首里城復元 令和の正殿

内閣府 沖縄総合事務局
首里城復元に向けた技術検討委員会

平成の復元からの変更点の解説

⑥ 二階御差床 高欄

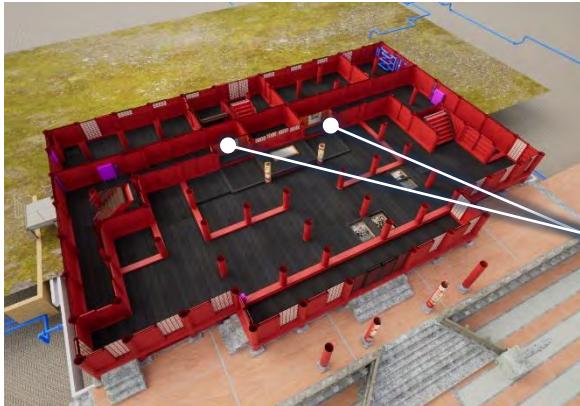
高欄の古写真の詳細な分析を行った結果をもとに、欄干柱を逆T字型、しまこ柱を逆T字変形型に変更予定です。

また、沈金文様を変更予定です。

令和の復元

⑨ 「かけ合わせ真ぬり」の塗装

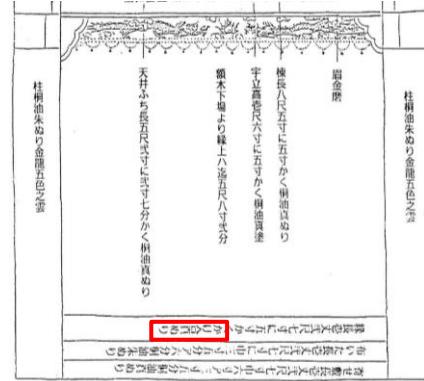
「寸法記」では、一階御差床の縁、御床の縁の塗り方は、下から「桐油真ぬり」、「桐油朱ぬり」、「かけ合真ぬり」と記載されています。

平成の復元時には、「かけ合真ぬり」は塗装方法が不明であったため「桐油真ぬり」で塗装しましたが、令和の復元では、類似の事例等も参考に検証した結果、下地を厚く塗らずに木目を見せる塗装とする予定です。

かけ合わせ真ぬりとして木目が見える仕様で塗装

「久米赤土」の塗装

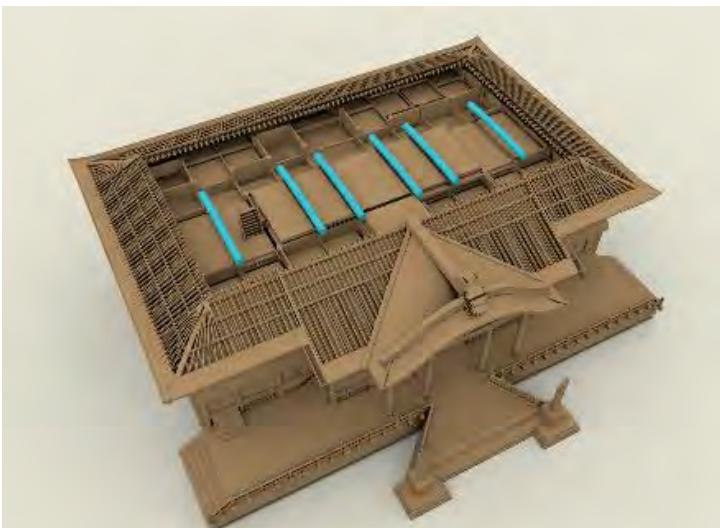
王府時代、久米島から「久米赤土」が塗装の顔料として調達され、「連子（れんじ）」等に用いられたとの記録があります。

令和の復元においても、平成の復元時と同様久米島から赤土を採取し、手板を作成して色味や顔料としての仕様について検討を行いました。

その結果、塗装の仕様を「中塗りには市販弁柄を混ぜた漆を使用し、上塗りには久米赤土（8：2）を混ぜた桐油を使用」とすることで決定し、色味等については引き続き耐候性試験を行いながら検討中です。

塗装の仕様を「中塗りに漆と市販弁柄を使用し、上塗りは桐油と久米赤土（8：2）」とすることで決定。色味等を検討中（耐候性試験を実施中）

小屋丸太梁のオキナワラジロガシ

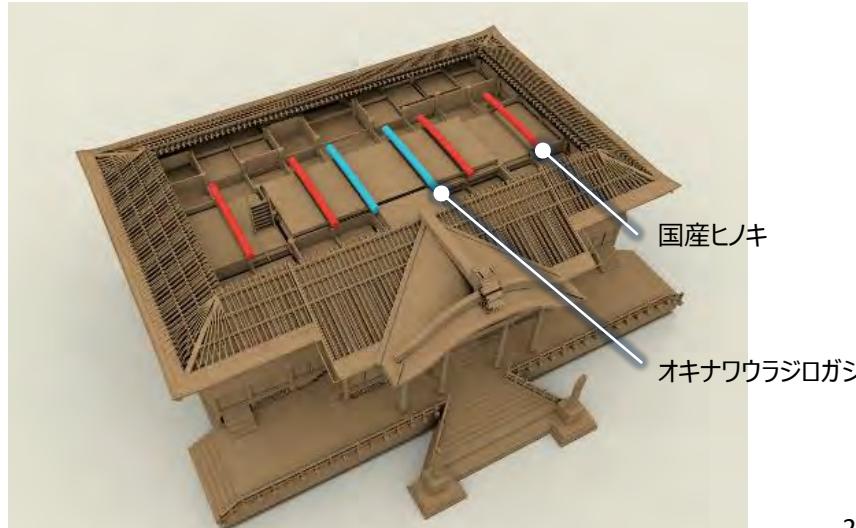
平成の復元時には、正殿二階天井裏の小屋丸太梁に使用するオキナワラジロガシを沖縄県内で調達できず、九州から調達しました。

令和の復元では、小屋丸太梁6本のうち、二階御差床柱上の2本に沖縄県国頭村から頂いたオキナワラジロガシを活用し、残りの4本には国産ヒノキを使用します。

二階御差床柱上の小屋丸太梁2本に沖縄県産オキナワラジロガシを使用

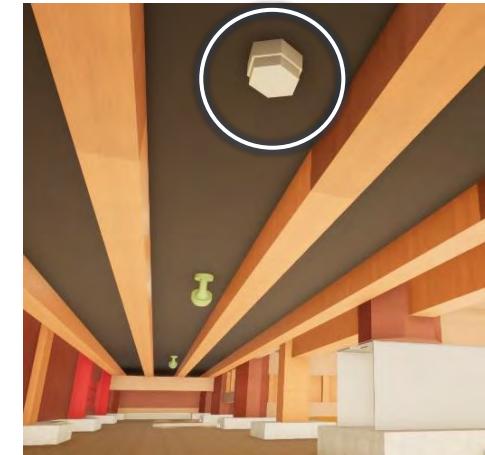
平成の復元時には、熱感知器（空気管式）を主体に設置していましたが、火災発生後、炎が大きくなつて設置空間の急激な温度上昇を感じ知してから火災報知する方式でした。

そのため、より早い段階で火災を覚知できるよう、煙感知器、熱感知器は、検知する煙の濃度や温度変化の状況に応じて段階的な火災報知が可能なアナログ式感知器を設置します。

煙感知器・熱感知器（アナログ式）を設置

⑯ 火災時の自動通報装置の新設

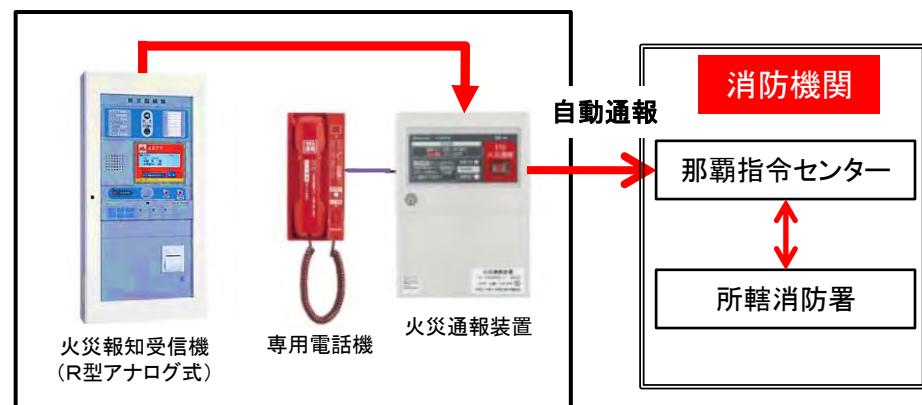
平成の復元時には、管理員が火災を確認した後に消防機関へ電話で通報していました。

令和の復元では、より早く火災の場所を特定し、通報するため、どの場所の火災報知器が作動したのか特定可能なR型アナログ式受信機を工事警備室に設置するとともに、火災通報装置と連動させることで、火災の発生を所轄の消防機関へ自動通報する方式とします。

- R型アナログ式受信機を設置
- 火災通報装置と連動させ、所轄の消防機関へ自動通報

⑯ スプリンクラーの新設

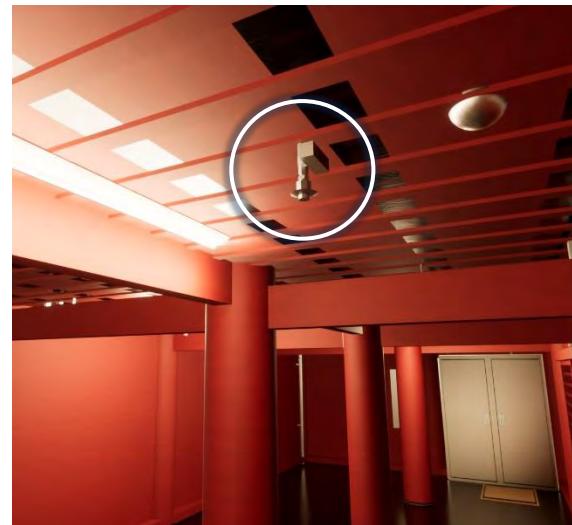
初期消火の強化のため、火災発生時に自動で放水するスプリンクラーを新たに設置します。

②〇 ドレンチャー配管の複数系統化

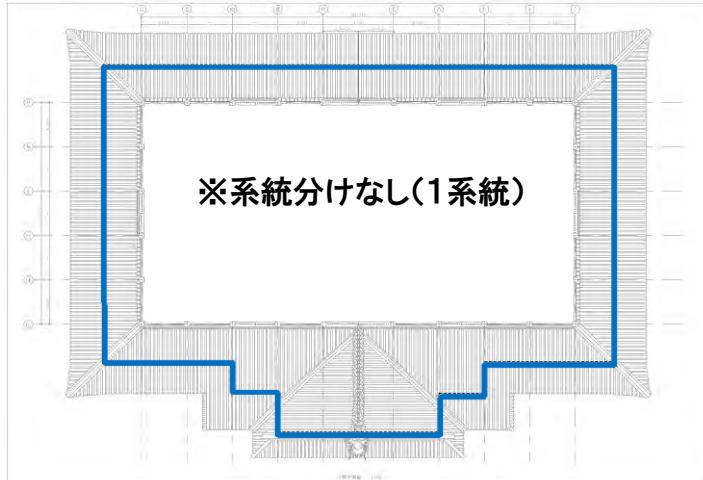
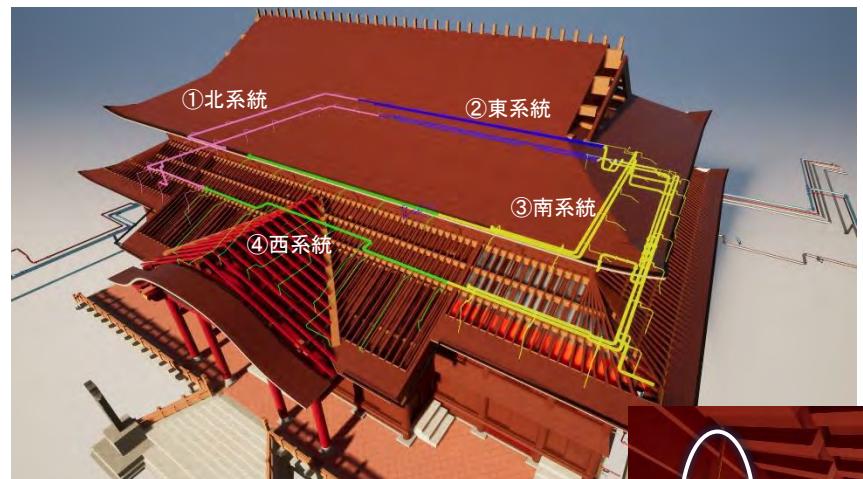
平成の復元時には、ドレンチャー（※）の配管は1系統であったため、火災が発生した場所に限らず、すべてのドレンチャーで放水が開始される仕様となっていました。

令和の復元では、限りある水源を有効利用するため、ドレンチャーの配管を4つに系統分けし、火災が発生した場所に応じた放水ができるようにします。

上層屋根、下層屋根とも
ドレンチャーの配管を4系統に分割

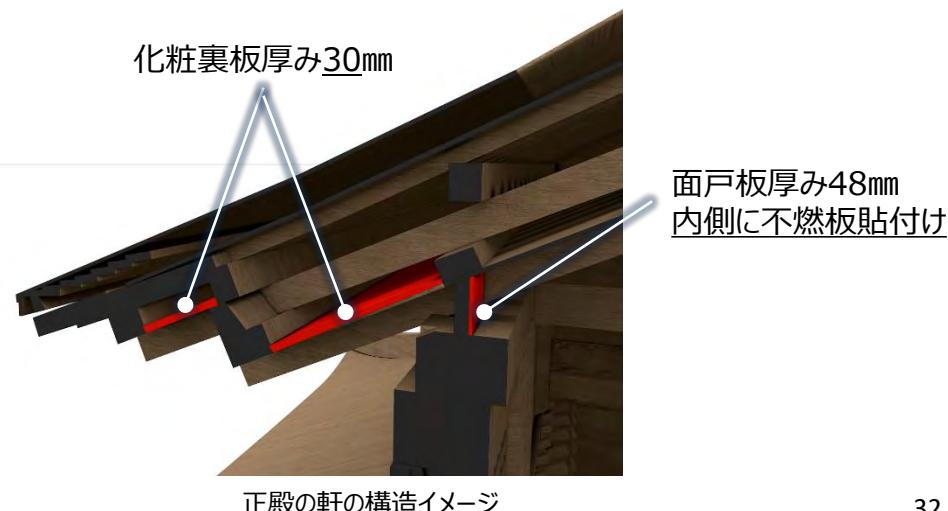
正殿は、木造による往時の姿の復元を原則としていますが、延焼防止対策を強化するため、軒の化粧裏板の厚みの増加、不燃板の貼付けなど、歴史的空间や景観に影響のない形での防火補強を行います。

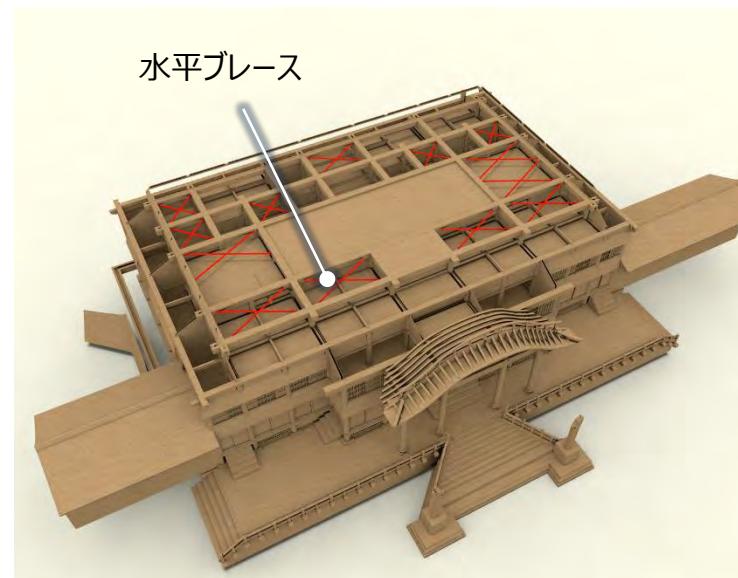
正殿の耐震性を高めるため、2階天井裏や3階部分など来館者から見えない場所に水平プレースを設置する耐震補強を行います。

正殿の耐震補強のイメージ

○避難鉄骨階段

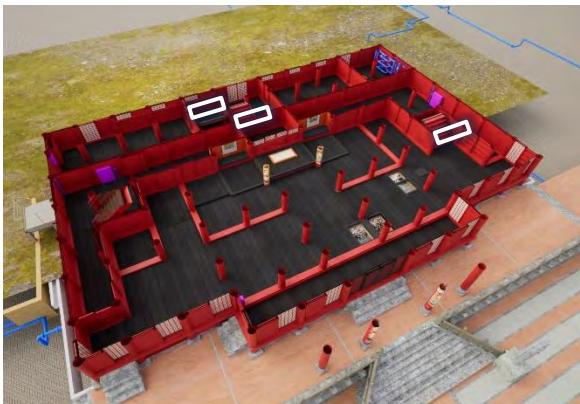
来館者の二方向避難を確保するため、正殿北側外部に避難鉄骨階段を設置します。

また、正殿二階からの避難路である鉄骨階段まわりに防火・防煙の区画を設けるため、防火戸を設置します。

防火戸のイメージ（通常時開放。枠、扉は弁柄色に塗装予定）

防煙垂壁の新設

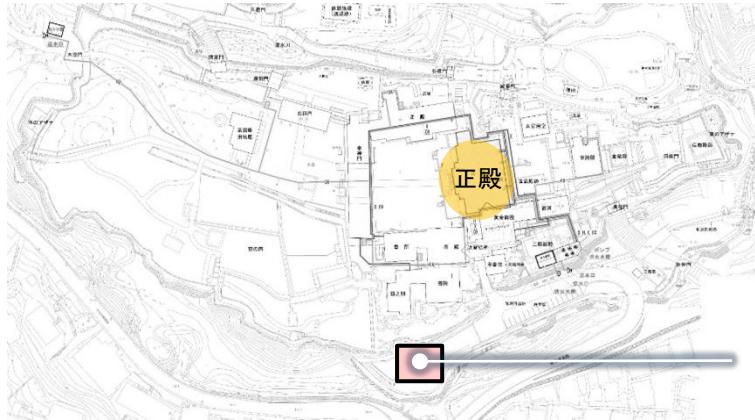
火災発生時に、一階から二階への煙の侵入・拡散を可能な限り防ぐため、復元階段の登り口上方に、防煙垂壁を新たに設置します。

防煙垂壁（透明パネル）のイメージ
